規格變更通知

DPC 系列(靜電容量型) 近接開關

茲因 DPC 系列(靜電容量型)近接開關所使用的環氧樹脂材料有所變更，特此通知。詳情請參考下文。

圖 1: 與周圍溫度變化相關的動作距離變化的分布

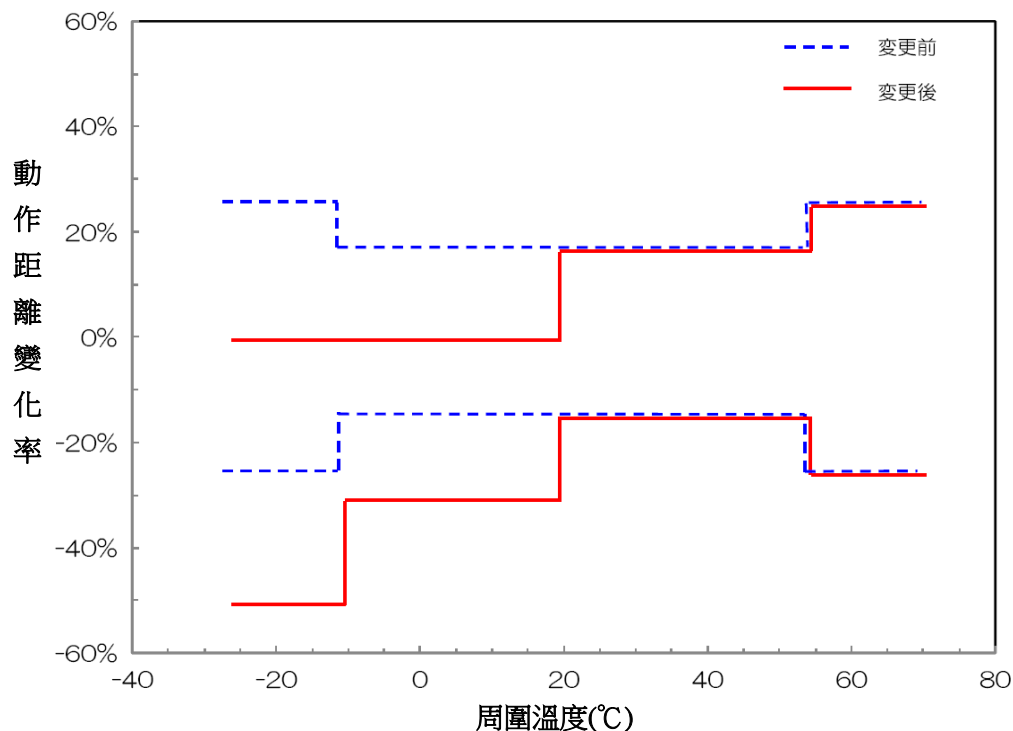
因為供應商的原因，變更製品內部所填充的環氧樹脂的材料。由於此一變更，與周圍溫度變化相關的動作距離變化的分布將變更如下。(讓周圍溫度從 20°C 開始變化時的動作距離變化的分布)
